Herstellung der Rettungssicherheit Stufe 1

Schwachhausen

07.05.2025

Stufe 1: betroffene Straßen in Schwachhausen

Albrecht-Dürer-Straße

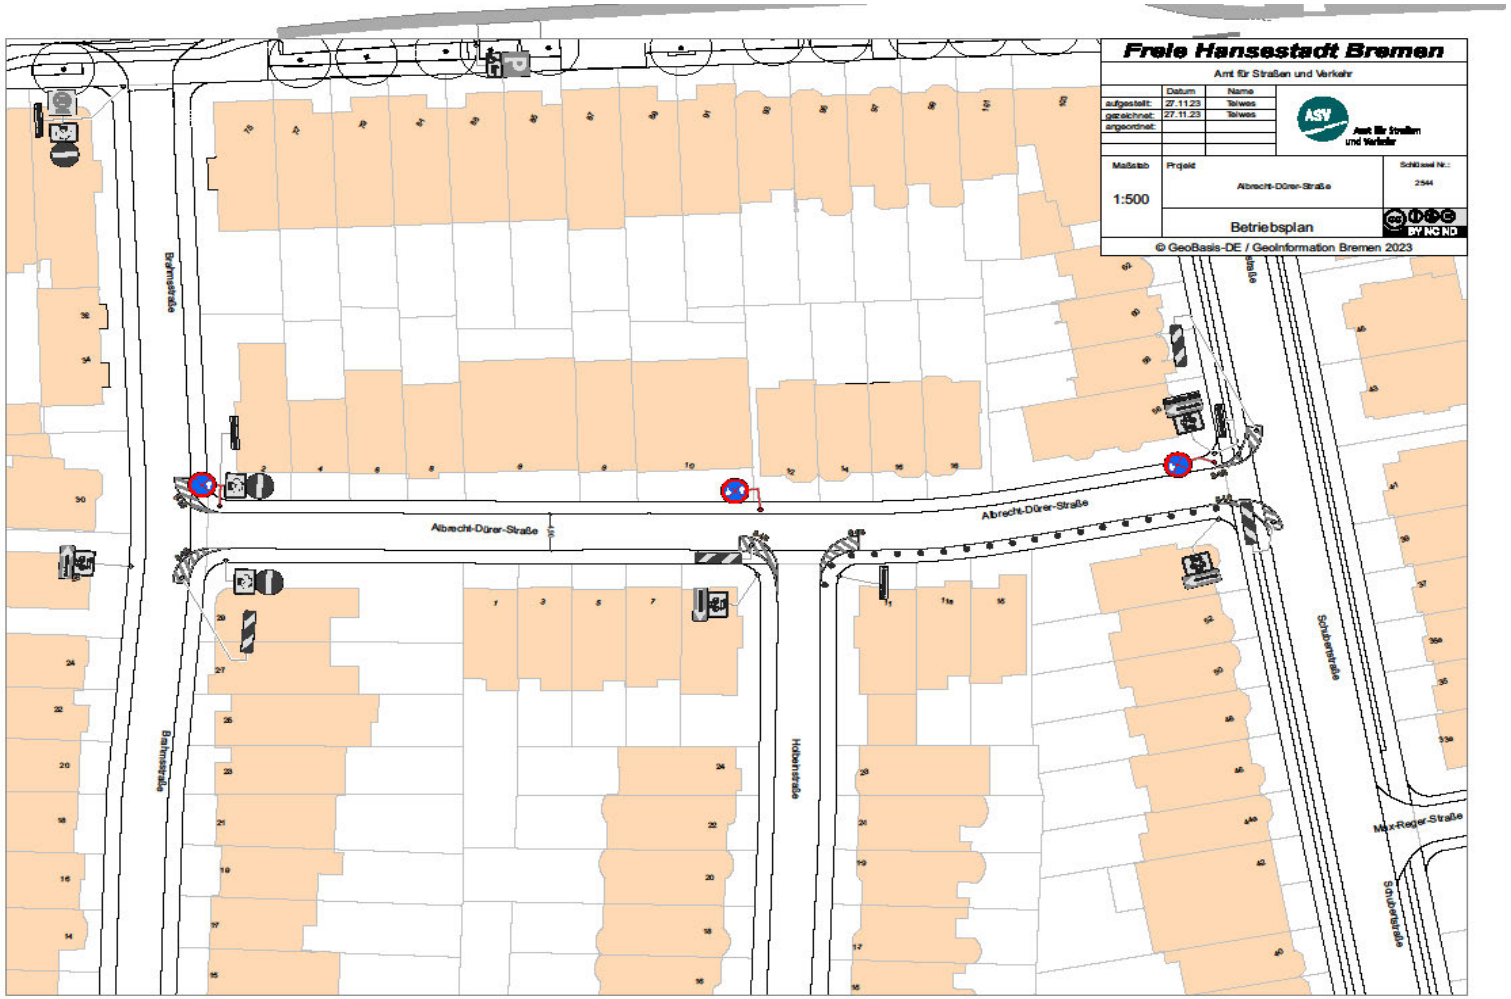
„Im vorderen Teil bis zur Kreuzung Holbeinstraße parken am rechten Fahrbahnrand (Ist-Zustand), ab der Kreuzung parken am linken Fahrbahnrand (wegen Garageneinfahrten), rechts verbieten mit VZ 283.“

Lortzingstraße

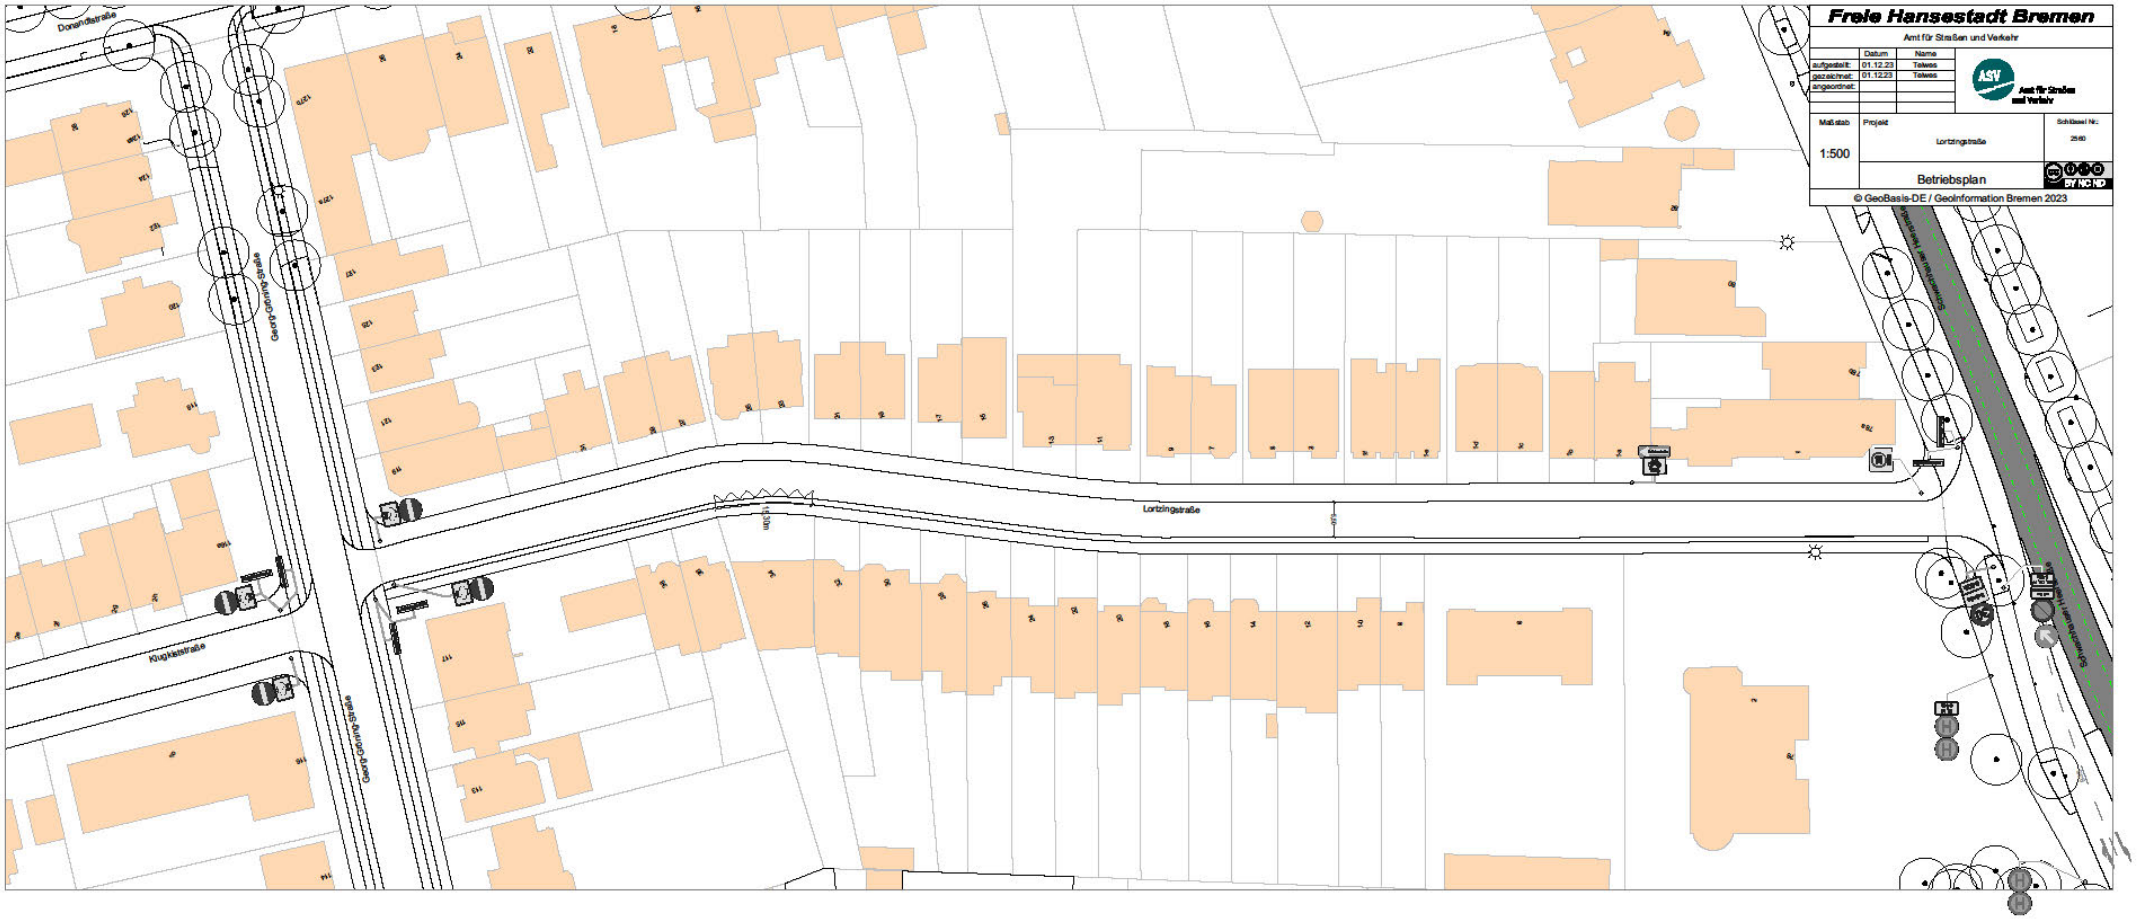
„Freihalten des Kurveninnenbereiches (Hausnummer 34) durch Aufbringung von Markierungsfläche (Schraffur).“

Dietrich-Schäfer-Straße

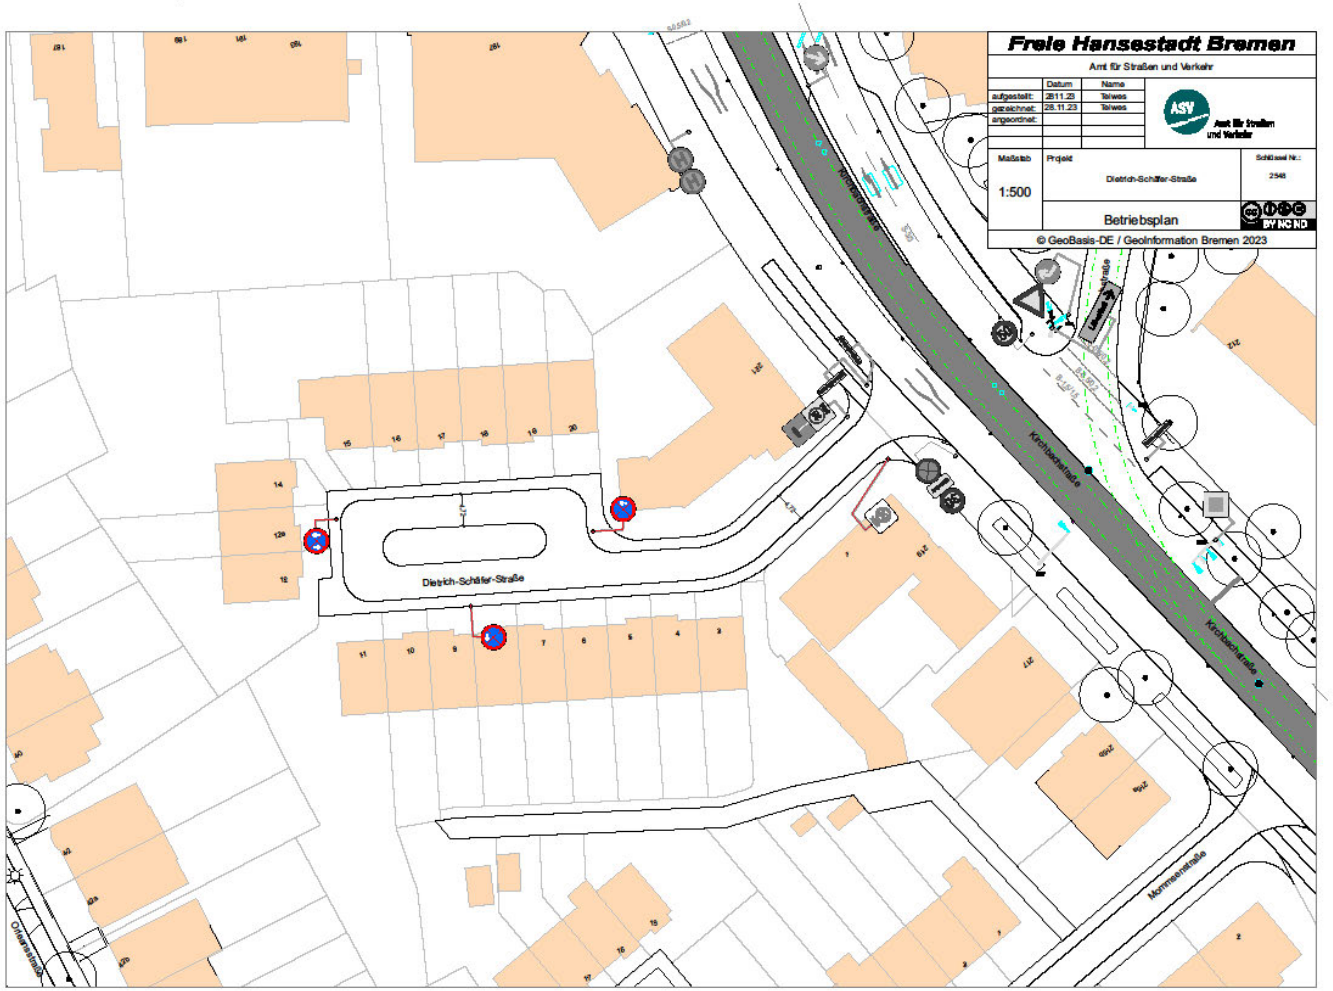
„Parken im Wendehammer verbieten mittels Halteverbot VZ 283.“
